E-mail: studio.forfori@gmail.comPec: brunelloforfori@epap.sicurezzapostale.it**PROGETTO DI COLTIVAZIONE DELLA CAVA CAMPACCIO -
BACINO DI ACQUABIANCA - COMUNE DI MINUCCIANO (LU)****Relazione tecnica integrativa a seguito dei Contributi Tecnici Istruttori
pervenuti****COMMITTENTE: ACQUABIANCA MARMI s.r.l. - Via Primo Tonini, 82b - fraz.
Gramolazzo - MINUCCIANO (LU)****IL LEGALE RAPPRESENTANTE****Sig. Corrado IACOPI**
**IL TECNICO****Dott. Brunello FORFORI**

- Luglio 2021 -

3) Richiesta contributi tecnici istruttori da parte Autorità di Bacino Distrettuale dell'Appennino Settentrionale

Figura 1 - cartografia con evidenziate le classi P4 del P.A.I. In colore lilla e G4 del P.A.B.E. In colore rosso

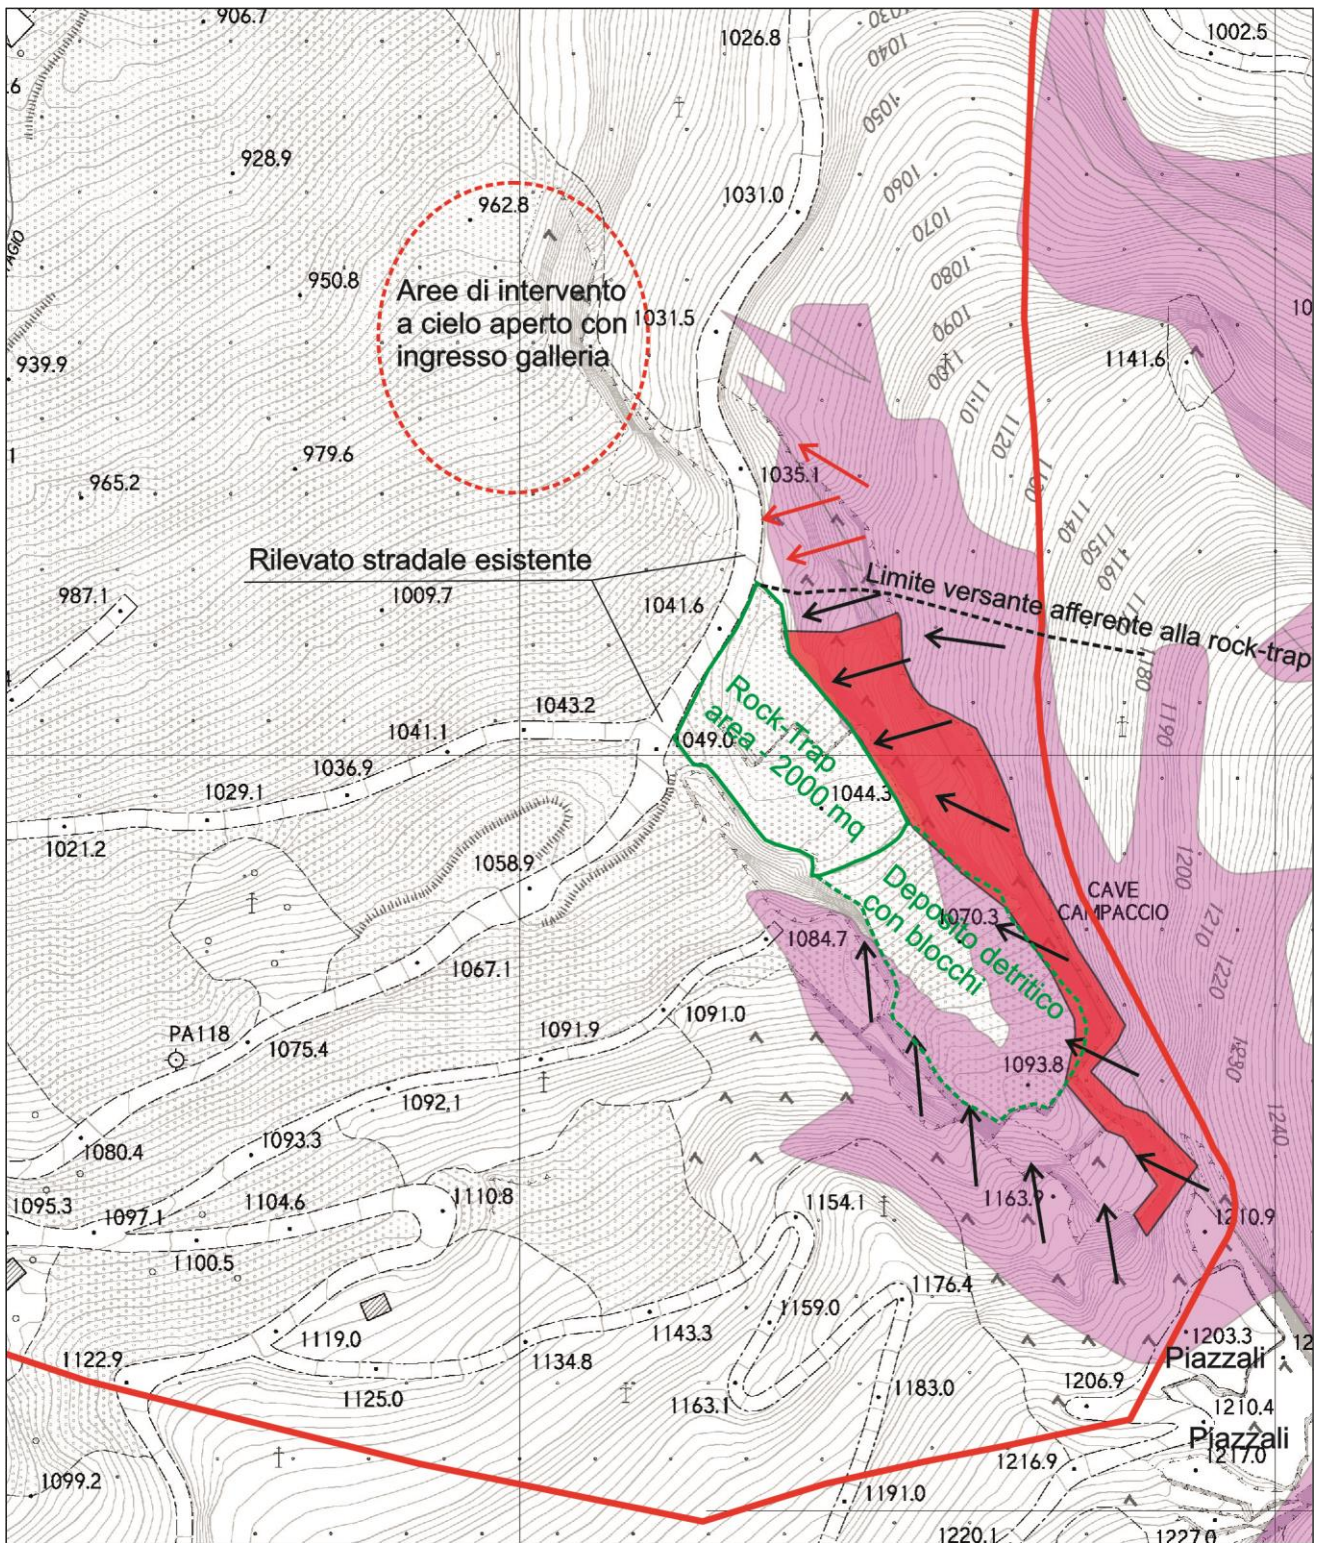
PUNTO 5 – Inoltre, le considerazioni effettuate nella relazione geologica relativamente alle interferenze dell'area di progetto con il PAI (paragrafo 3.6), evidenziano la presenza di potenziali fenomeni di crollo che, seppure localizzati all'interno del sito estrattivo, potrebbero determinare situazioni di rischio e aumentare la pericolosità delle aree adiacenti. Si ritiene pertanto opportuno un approfondimento degli aspetti legati all'interferenza con le aree a pericolosità (aumento delle condizioni di pericolosità e rischio)”

- allo stato attuale, dal punto di vista morfologico nel sito si distingue una porzione interamente sul detrito, che da quota 1093m s.l.m. raggiunge circa quota 1050m s.l.m. Su questo declivio costituito da un ravaneto con pezzatura molto eterogenea, il materiale che eventualmente si distaccherebbe dai fronti residui subirebbe un rallentamento, se non direttamente un deposito (area tratteggiata in verde in figura 1);

- nella parte esposta a nord del ferro di cavallo del cantiere Campaccio Superiore, è presente un rilevato stradale, che può avere la funzione di barriera per il materiale che eventualmente potrebbe cadere dai sovrastanti fronti superiori (rock-trap tracciata in verde in figura 1). Tale funzione di rock-trap sarà utile per le eventuali operazioni di messa in sicurezza dei fronti superiori ed operativa anche nelle prime fasi di attivazione del cantiere (operazioni preliminari e prima fase dei lavori);

- solo una limitata porzione di versante, quella più settentrionale della perimetrazione della classe P4 (frece rosse nella figura 1), non è afferente all'interno dell'anfiteatro che costituisce la parte superiore della Cava Campaccio ed è per ampia superficie coperta da bosco. Per quest'area si deve comunque valutare che, in caso si rilevino interventi da effettuare finalizzati a rendere sicure le aree di lavoro o il transito finalizzato agli interventi di coltivazione, l'altezza dei fronti di potenziale interesse è tale da potervi intervenire direttamente con ausilio di mezzi meccanici (escavatore cingolato munito di benna da roccia o martellone). Come l'area descritta in precedenza direttamente soprastante la vecchia cava, anche questa è stata nel corso degli anni, oggetto di controllo da parte del personale tecnico e specialistico che ha operato nella cava. Si tratta anche in questo caso di

riverificare la condizione attuale, così da mettere in atto gli interventi di disaggio e rinforzo corticale che potrebbero rendersi necessari su limitate porzioni.
